OGGETTO: [ID 9746]: Valutazione preliminare ai sensi dell'art.6, comma 9 del D.Lgs. 152/2006. Ammodernamento della linea ferroviaria Foggia-Potenza - Sottoprogetto 4. Cavalcaferrovia NV08 nei Comuni di Rionero in Vulture e Barile. Comunicazione esito valutazione.

OGGETTO: [ID 9746]: Valutazione preliminare ai sensi dell'art. 6, c. 9 del D. Lgs. 152/2006. Ammodernamento della linea ferroviaria Foggia-Potenza - Sottoprogetto 4. Progetto esecutivo Cavalcaferrovia NV08 nei Comuni di Rionero in Vulture e Barile. Nota tecnica.

Figura 2: Confronto planimetrie di progetto PE (rosso) e PD (blu) (Fonte: Allegati alla Lista di controllo)

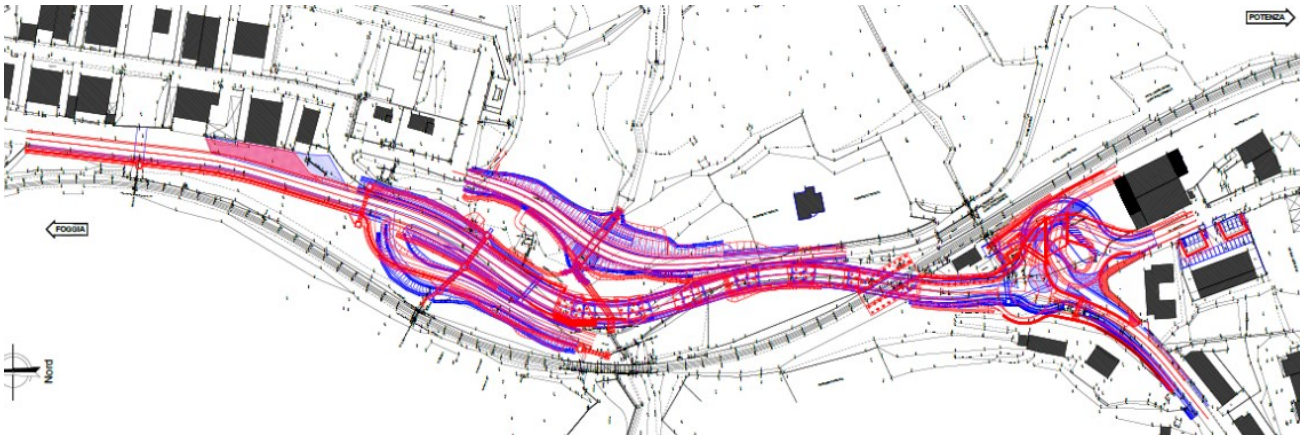
Come sopra indicato, nella Lista di controllo il proponente riporta che gli interventi di progetto esecutivo prevedono lievi ottimizzazioni progettuali del cavalcaferrovia NV08 rispetto al progetto definitivo già favorevolmente assentito con il decreto di compatibilità ambientale n.299 del 28/10/2016, da ultimo prorogato con il decreto n. 25 del 19/01/2022.

Per quanto concerne il tracciato stradale, nel progetto esecutivo sono previste, a livello delle intersezioni, delle lievi variazioni planimetriche, nello specifico lo scostamento in pianta lato monte della rotatoria (Asse 1 di progetto) e lo scostamento in pianta dell'intersezione tra la viabilità di accesso al fabbricato km 73+000 (Asse 7 del progetto) e la S.S. 93.

Il miglioramento funzionale dell'intersezione stradale a rotatoria ha portato alla realizzazione di un unico sottovia stradale (SL01) in luogo dei due previsti nel progetto definitivo, da realizzarsi sotto Via Padre Pio (Asse 3) di lunghezza pari a 20 m e altezza 8,25 m.

Figura 3: Confronto tra planimetrie del cavalcavia a farfalla di PE (rosso) e di PD (blu) (Fonte: Allegati alla Lista di controllo)

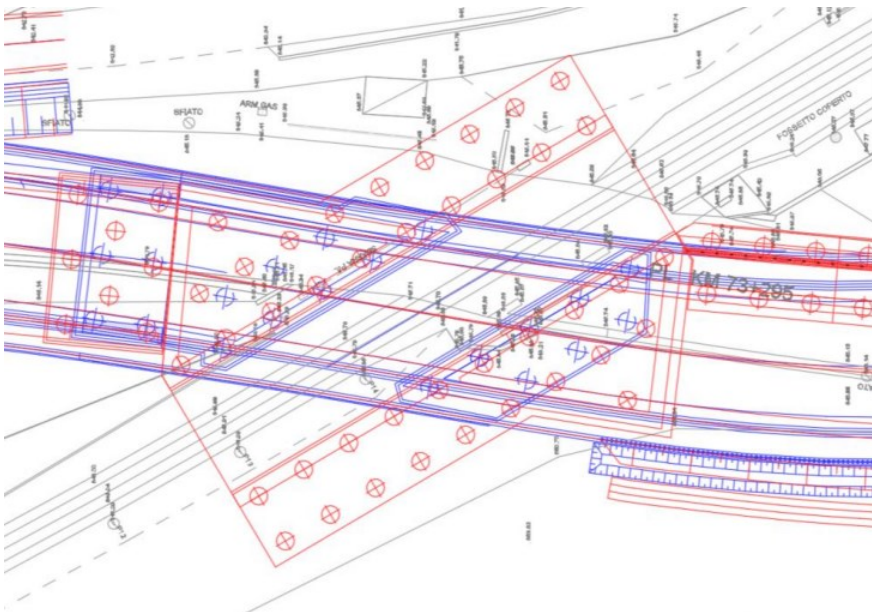
La configurazione finale di progetto esecutivo prevede un cavalcaferrovia con struttura a "farfalla" di relativo maggior ingombro rispetto a quanto previsto nel PD. Secondo quanto riportato nella Lista di controllo, tale scelta progettuale è stata dettata dalla necessità di realizzare l'opera mantenendo il traffico ferroviario attivo, prevedendo, quando necessario, delle lavorazioni in regime di interruzione programmata di orario (IPO).

Nella Lista di controllo il proponente riporta, altresì, che la scelta della struttura dell'impalcato nella progettazione esecutiva è stata dettata anche dalla necessità di fare in modo che le varie fasi non interferissero con la Trazione Elettrica (TE), supposta esistente al momento della realizzazione dell'intervento. Per tale motivo il solettone di copertura verrà realizzato con travi prefabbricate a T rovesce all'intradosso, che consentiranno la realizzazione del getto di completamento dell'impalcato senza interferire con il traffico ferroviario

Figura 4: Planimetria delle aree di cantiere di progetto definitivo (Cantiere Base CB4.2, Cantiere Operativo CO4.2, Area Tecnica AT4-2) (Fonte: Allegati alla Lista di controllo)

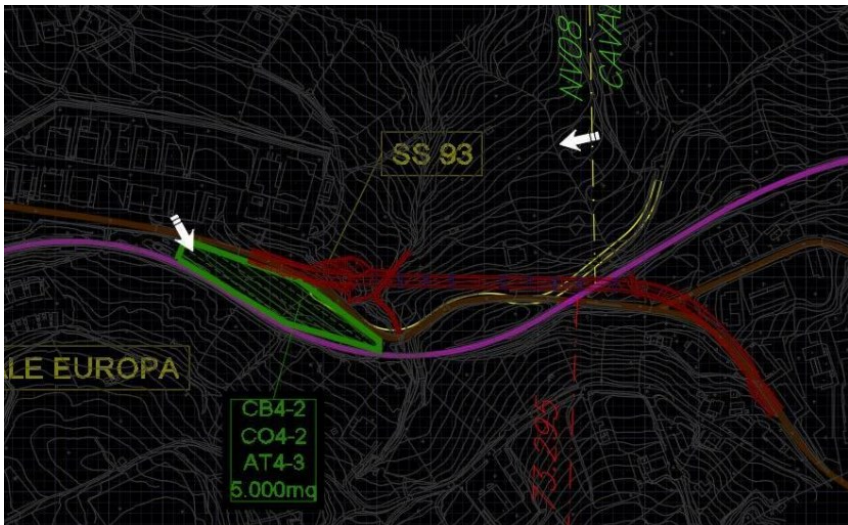
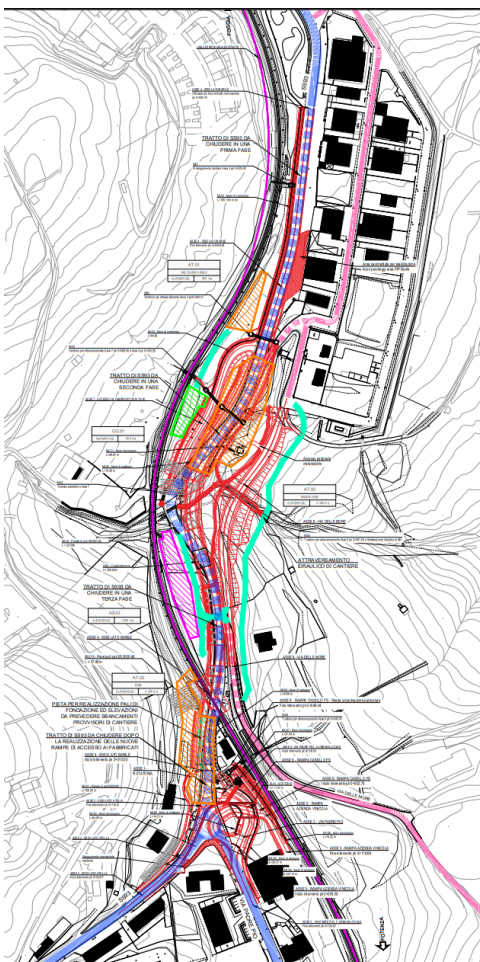
In merito alle occupazioni di cantiere, secondo quanto indicato nella Lista di controllo, le differenze tra il progetto esecutivo in esame ed il progetto definitivo assentito riguardano principalmente l'area di stoccaggio AS.01, e le aree tecniche AT.03 e AT.05, di seguito riportate.

L'area AS.01 (tratteggiata in viola nella figura precedente e in quella successiva) è stata aggiunta per compensare la superficie sottratta a seguito delle modifiche progettuali riguardanti l'Asse 7, mentre le due aree tecniche AT.03 e AT.05 sono funzionali alla realizzazione delle opere

lato Barile, che come già illustrato sono oggetto di modifiche/integrazioni rispetto al progetto definitivo assentito.
